## 会計検査の指摘事例とその解説(86)

### 2. カルバートの頂板には土被りがない

### 3. 桁かかり長の確保を省略

図-1 当局の応力計算によるボックスカルバートの概念図

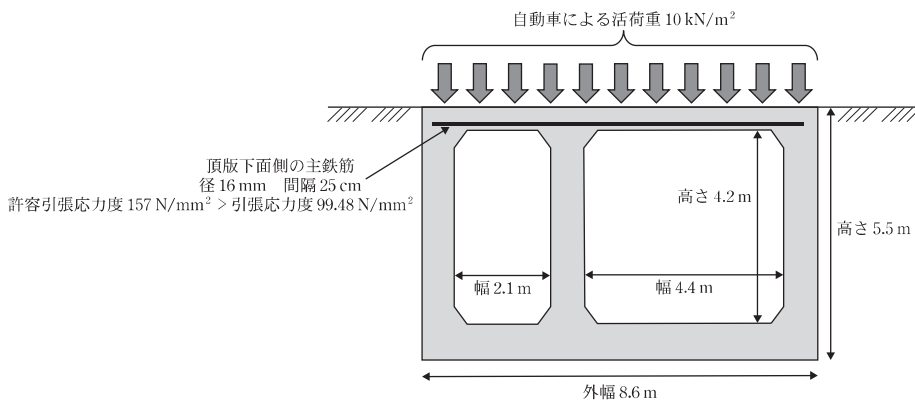
しかし、同県は、自動車による活荷重の算定に当たり、本件カルバートの頂板には土被りが無いのに、基準等の適用を誤って、本件カルバートの頂板に、土被り厚が4.0m以上の場合の荷重である10kN/m<sup>2</sup>を一律に載荷することとしていました（図-1）。また、基準においては、鉄筋コンクリート構造物の頂板に自動車による活荷重が直接載荷する場合の許容引張応力度は、157N/mm<sup>2</sup>よりも低い137N/mm<sup>2</sup>とされているのに、これを用いて応力計算を行っていませんでした。

図-2 適切な応力計算によるボックスカルバートの概念図

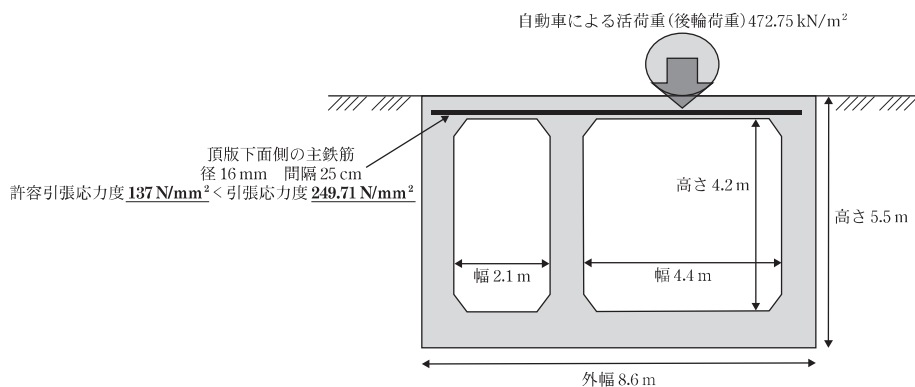
そこで、基準等に定められた土被り厚が4.0m未満の場合の活荷重の算定方法及び適正な許容引張応力度により改めて応力計算を行ったところ、算定される活荷重が472.75kN/m<sup>2</sup>となることから頂板下面側の主鉄筋に生ずる引張応力度は249.71N/mm<sup>2</sup>となり、許容引張応力度137N/mm<sup>2</sup>を大幅に上回っていて、応力計算上安全とされる範囲に収まっていませんでした（図-2）。

(支間が長い方(内空断面の幅が4.4mの方)が頂版下面側の主鉄筋に生ずる引張応力が最大となる。)

図-3 橋梁の概念図

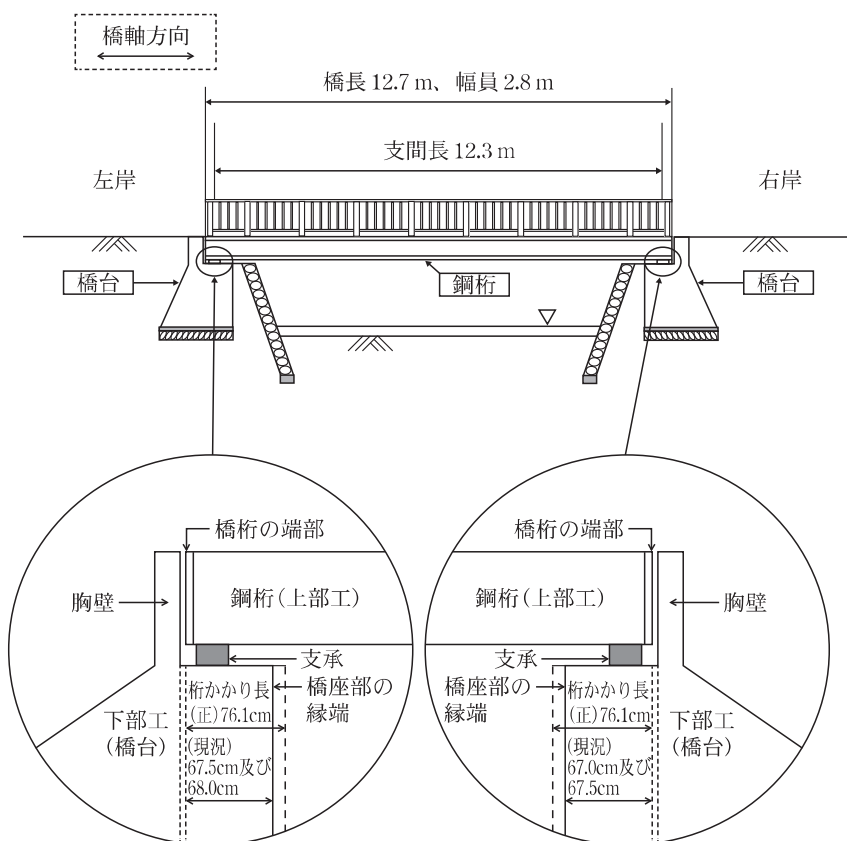
検査したところ、本件2橋梁の橋台の設計が、次のとおり適切ではありませんでした。示方書によれば、橋軸方向に大きな変位が生じにくい橋梁について、落橋防止システムのうち省略することができるのは落橋防止構造のみとされており、桁かかり長の確保を省略することができるとはされていません。しかし、事務所は、本件2橋梁の設計に当たり、前記のとおり、誤って落橋防止構造のほか桁かかり長の確保についても省略することとしたため、桁かかり長の最小値を算出していませんでした。

そこで、示方書に基づいて、本件2橋梁における桁かかり長の最小値を算出すると76.1cmとなり、施工された本件2橋梁の現況の桁かかり長67.0cmから68.0cm（A橋67.5cm及び68.0cm、B橋67.0cm及び67.5cm）はこれに比べて長さが不足しており、落橋防止機能が確保されていない状況となりました。

担当調査官によれば、過去にも（平成26年度）にも同様の指摘があったので注意して検査していたとのことで、橋梁の耐震設計、耐震補強については多くの事例があることから過去の指摘事例には十分注意する必要があります。本件の手直し工事については、検査報告時点では、年度内に桁かかり長を満足する補強対策を実施予定とのことでした。
